Wettbewerbe

Wettbewerb für eine neue National-Oper in Sidney

Erster Preis und Ausführung des Projektes von Architekt Jörn Utzon, Hellebaek.

1
Situation mit Blick auf die Dachschalen
2
Seitenansicht
3
Längsschnitt mit Zugangsebenen
4
Saalgeschoß mit Foyer
5
Mittelgeschoß mit Garderoben, Foyer und der breiten Zugangstreppe
6
Untergeschoß mit Autozufahrt und Kassen, sowie den untersten Stufen der breiten Zugangstreppe

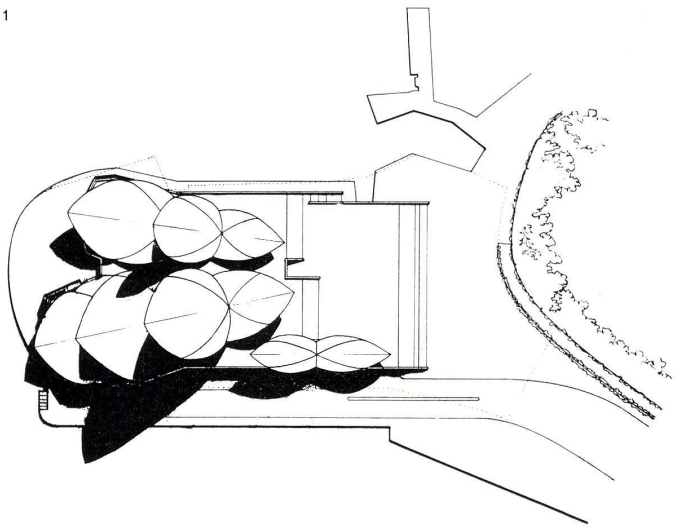
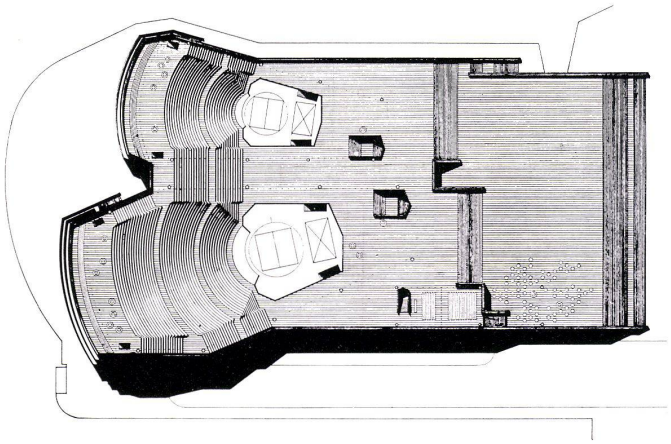
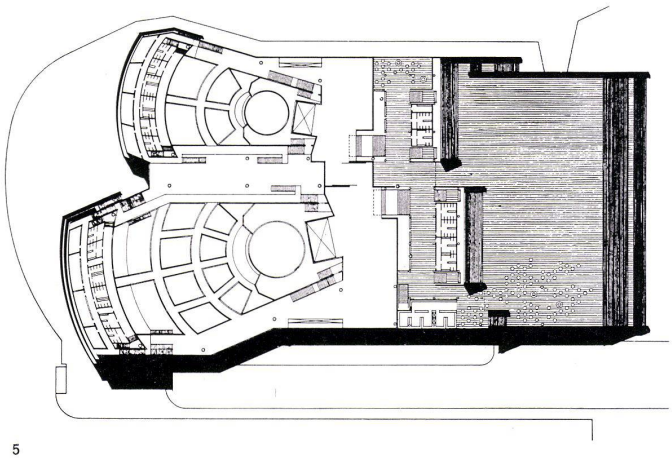
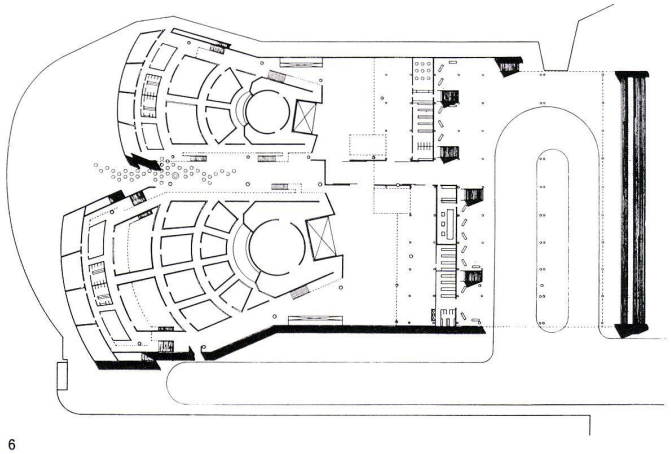
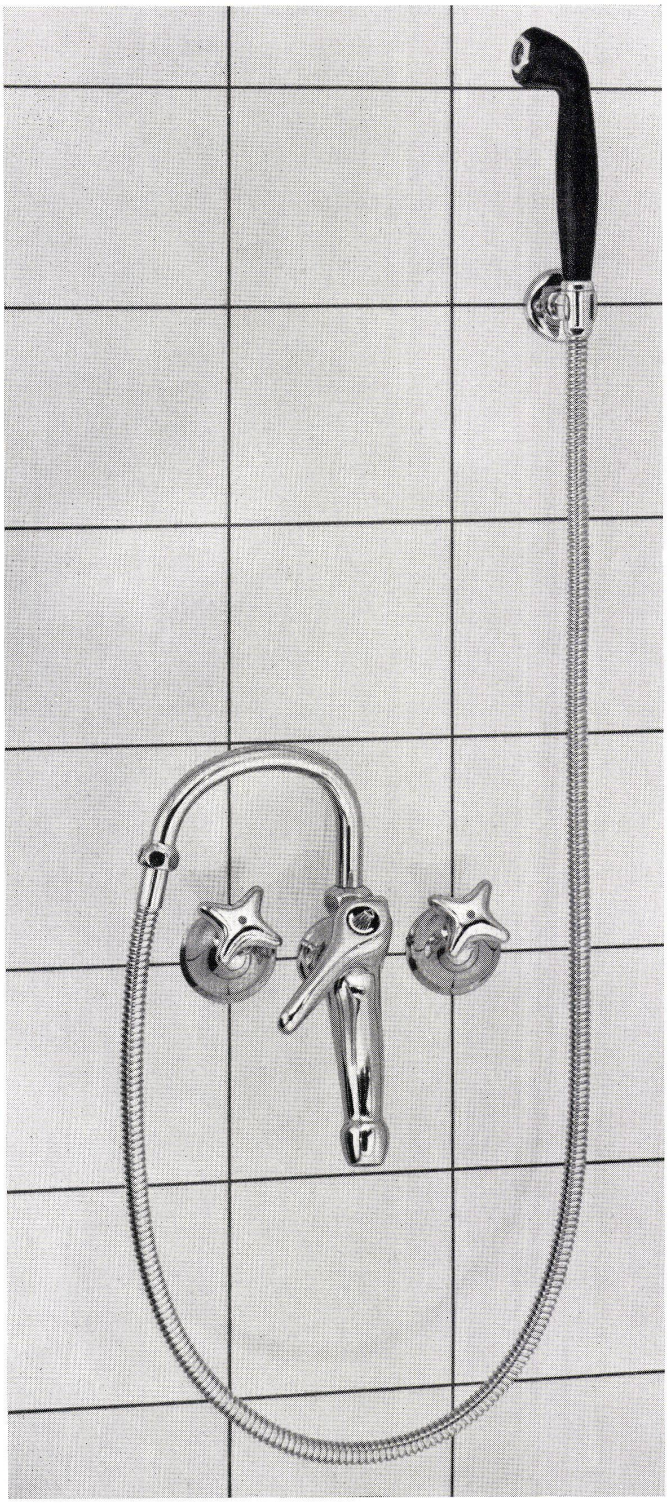
Die Zeichnungen zum vorliegenden Projekt sind äußerst einfach, man könnte fast sagen schematisch. Trotzdem sind wir immer wieder zum Studium dieses Projektes zurückgekehrt und wir sind der Meinung, daß der vorliegende Entwurf für eine Oper die Möglichkeit in sich schließt, ein Bauwerk von Weltbedeutung zu werden. Wir betrachten dieses Projekt als das originellste und schöpferisch positivste von den eingereichten Vorschlägen. Auf Grund seiner ausgesprochenen Originalität wird es gleichzeitig auch zu kritischen Diskussionen Anlaß geben. Wir sind aber als Jury vollständig von seiner Qualität überzeugt.

Ein schwerer Sockel betont die Kontur der Halbinsel. Die beiden Auditorien sind in diese Basis eingebettet in der Form griechischer Theater. Man gelangt in das Gebäude entweder von der im Untergeschoß liegenden Autozufahrt her oder über breite Treppen und Plateaux, als grandiosem, monumentalem Zugang. Treppe, Plateau und die Auditorien bilden eine zusammenhängende, langsam ansteigende Zone, die im höchsten Punkt, das heißt in der hintersten Sitzreihe nicht mehr als 13 Meter über dem Boden liegt. Dabei erübrigen sich komplizierte Gruppen von Nottreppen, die sonst bei einem mehrstöckigen Gebäude soviel unnötige Kubatur beanspruchen.

Unterhalb des großen Plateaux liegen die Werkstätten, Künstlergarderoben und Proberäume. Die Werkstätten haben die notwendigen Dimensionen und sind in bezug zur Bühne richtig placiert. So wie sie liegen, ist auch die verlangte Schallisolation durchführbar. Das gemeinsame Foyer für die Schauspieler im Untergeschoß mit direktem Austritt gegen das Meer ist eine gute Idee, doch sollte die ganze Anordnung der Künstlergarderoben und Proberäume noch sorgfältiger studiert werden.

Die Serie von offenen, in den Himmel ragenden Gewölben erzielt einen erstaunlichen architektonischen Effekt, der sich für diese Baustelle besonders eignet. Die weißen, segelartigen Formen der leichten Gewölbe stehen in natürlicher Beziehung zum Hafen mit Segelschiffen und Yachten. Es ist schwer, sich auf dieser Halbinsel eine reizvollere Silhouette vorzustellen. Die ausdrucksvollen und bewegten Formen der Gewölbe stehen in Kontrast zu den kubischen Hafenbauten im Hintergrund und geben dem Bauvorhaben auf der Halbinsel seine besondere Bedeutung in Zusammenhang mit der ganzen Hafenlandschaft.

Es sind aber in diesen Plänen verschiedene Vorschläge enthalten, die kritisiert werden müssen, zum Beispiel hat der Verfasser die Idee, alle Wände, die die beiden Zuschauerräume umfassen, sollten wegnehmbar sein. Wir sind aber der Auffassung, daß bei den meisten Vorführungen diese Wände geschlossen werden müssen. Beide Auditorien müßten mit doppelten festen Wänden umschlossen werden, und nur so wäre es möglich, die notwendige akkustische Isolierung zwischen den beiden Auditorien und gegen außen zu erreichen.

Ohne uns mit speziellen Bühnenfachleuten auseinandergesetzt zu haben, sind wir der Auffassung, daß die vorgeschlagenen Bühnenflächen richtig dimensioniert sind.

Im allgemeinen entspricht das vorliegende Projekt den Programmbestimmungen, wenn es auch im Detail in manchen Punkten zur Kritik Anlaß gibt. Es werden auch in der Weiterentwicklung des Projektes noch verschiedene Korrekturen angebracht werden müssen, doch haben wir das Gefühl, daß in diesem Stadium der Beurteilung die generelle Idee dieses phantasievollen Projektes jede kleinliche Kritik überstrahlt.
